Oppdragsgiver:	Karistua AS
Oppdrag:	521163 Reguleringsplan Spindsodden - Farsund
Del:	Avklaring av innsigelsespunkter fra AFK til planen
Dato:	5.4.2022, rev 29.4.2024
Skrevet av:	Kåre Kalleberg
Kvalitetskontroll:

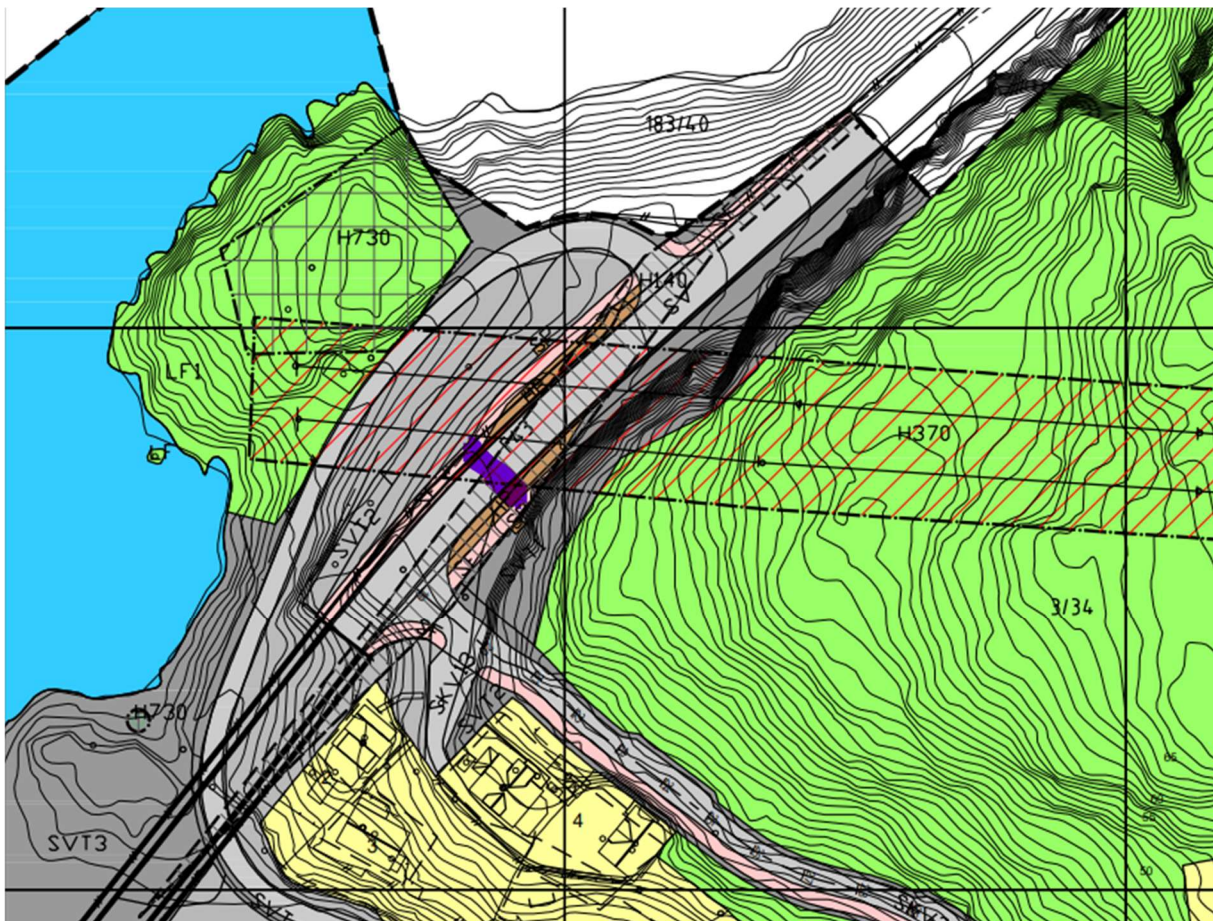
- Forsterket belysning av fortau og busslommer og krysningspunkt for fotgjengere mellom fortauene ved busslommene. Det er i dag belysning på broa. Den forsterkede belysningen bør være fra siste lys på broa til og med 10m nordøst for dagens avkjørsel mot vest. Den forsterkede belysningen vil da dekke begge busslommene med sidearealer som vist med rødt i utsnitt under. Strekningen er 90 m.

- Etablering av en forgjengeroverfang/tilrettelagt krysningspunkt mellom fortauene ved busslommene i planen. Det vises til utsnitt av plankartet under der forslag til krysningspunkt er markert. Krysningsen er ved enden av busstopp på østre side av fv 43

Avslutning av fortau fra broa nord på Farøy – blå ring

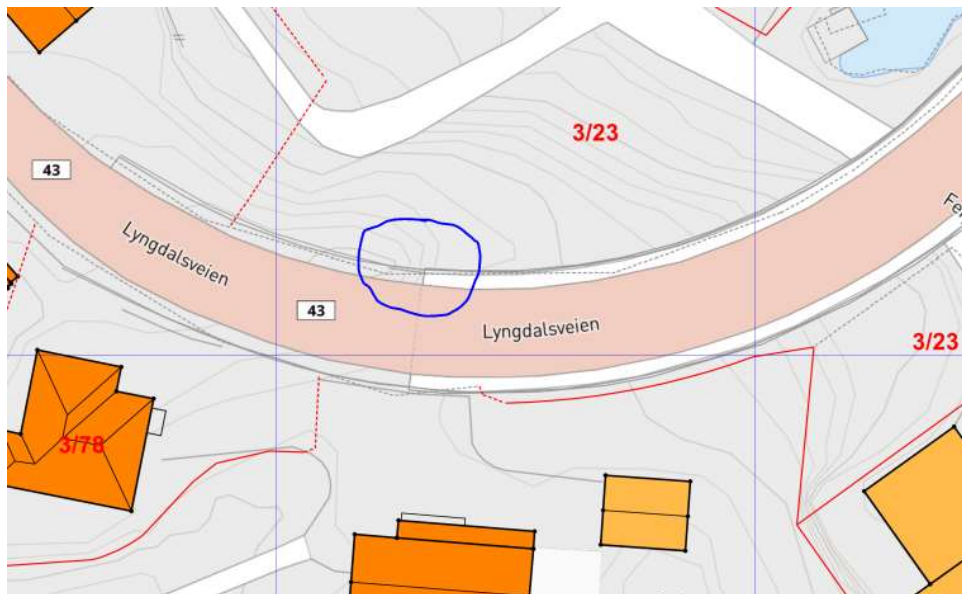
Det er i dag et 1,4m bredt fortau i betong som del av brukonstruksjonen på begge sider av brua. Fortauet på nordsiden ender i ingenting på Farøysiden. Her var det tidligere en

fotgjengerovergang som Vegvesenet fjernet ettersom overgangen lå i en kurve. Situasjonen er vist nedenfor .

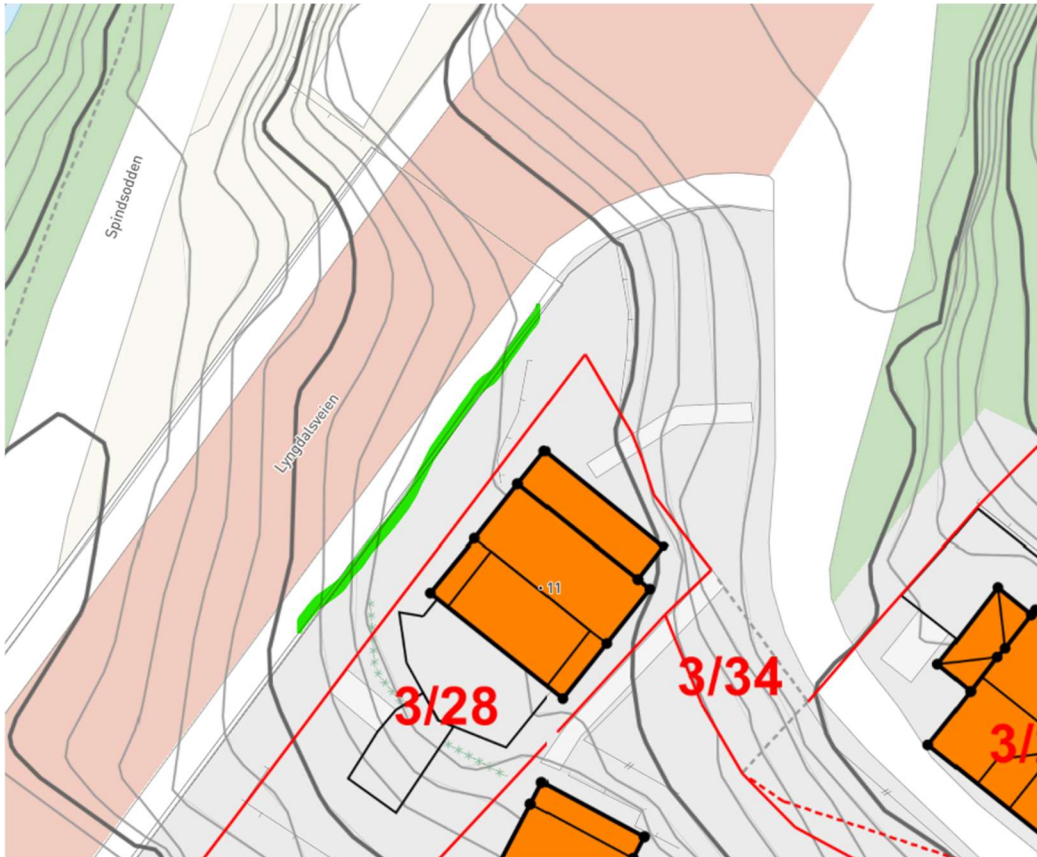
Siktsone etter 60 km/t er 6x 1,2x stoppsikt 65m = 6x78m. Denne siktsonen kan etableres uten inngrep i fjellskjæringen i retning mot Lyngdal.
